Обновление версии GS "-N"

■ Новые модели: **GS2107-WTBD-N, GS2110-WTBD-N**

(4) Базовые функции
В новой версии GS обавляется поддержка контурных шрифтов и логирование действий

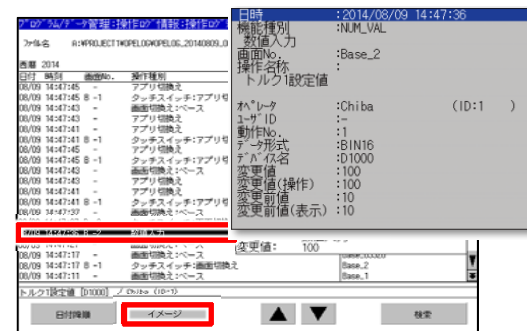
Символы теперь имеет более плавные очертания.

С функцией логирования действий, всегда можно проверить "когда, что и кто" что-то сделал.
